Keuringsverslag van een elektrische laagspanning- en zeer lage spanningsinstallatie

NIET CONFORM

Straatnaam: Wielewaallaan
Huisnummer: 43
Busnummer:
Postcode: 1850
Gemeente: Grimbergen
Land: België

Controlebezoek van een oude huishoudelijke elektrische installatie van een wooneenheid bij verkoop op vraag van de verkoper volgens (KB 08/09/2019) - AREI Boek 1- 8.4.2. en 8.2.1. en 4.2.4.3.

Afbeelding schakel- en verdeelbord:

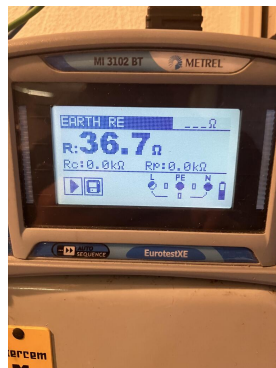
I2.02 De continuïteit van equipotentiaal en/of beschermingsgeleiders zijn niet gewaarborgd. (Boek 1 Onderafdeling 5.3.5.3.G. en 5.4.3.5)

I2.04 De spreidingsweerstand is groter dan 30 ohm en kleiner dan 100 ohm, maar bijkomende voorwaarden inzake differentieelschakelaars zijn niet vervuld. Aarding bij voorkeur te realiseren kleiner dan 30 ohm. (Boek 1 Onderafdeling 4.2.3.2. en 5.4.2.1.)

I5.13 De nominale spanning dient duidelijk vermeld te worden op een oordeelkundig gekozen plaats. (Boek 1 Onderafdeling 3.1.3.3.)

I8.07 Leidingen zijn te bevestigen met aangepaste bevestigingsmiddelen. (Boek 1 Onderafdeling 5.2.2. en 5.2.9.)

I8.11 De kabels van het type XVB, VVB, XGB en/of C/VGVB moeten mechanisch beschermd worden tot op minimale hoogte van 10cm boven vloerniveau. (Boek 1 Onderafdeling 5.2.1.5.)

I8.17 De niet-gebruikte leidingen verwijderen of aan de uiteinden te isoleren.
